改善箇所説明図

ステアリングアクスル

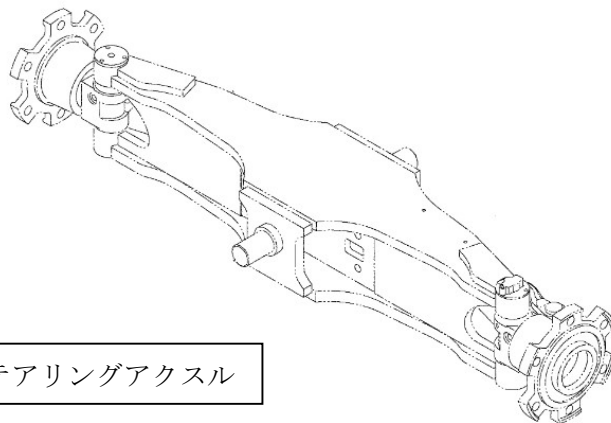
フォークリフトのステアリングアクスルにおいて、ステアリングアクスル製造時の加工が不適切なため、正規寸法でないものがある。そのため最大舵角までハンドルを左方向に操作した場合、左後輪がステアリングアクスルに干渉するおそれがある。（保安基準第 11 条に抵触）

全車両、最大舵角時のステアリングアクスルと後輪の隙間を点検し、干渉している場合にはステアリングアクスルを良品に交換する。

識別：車台番号の末尾の右に白色ペイントを塗布する。
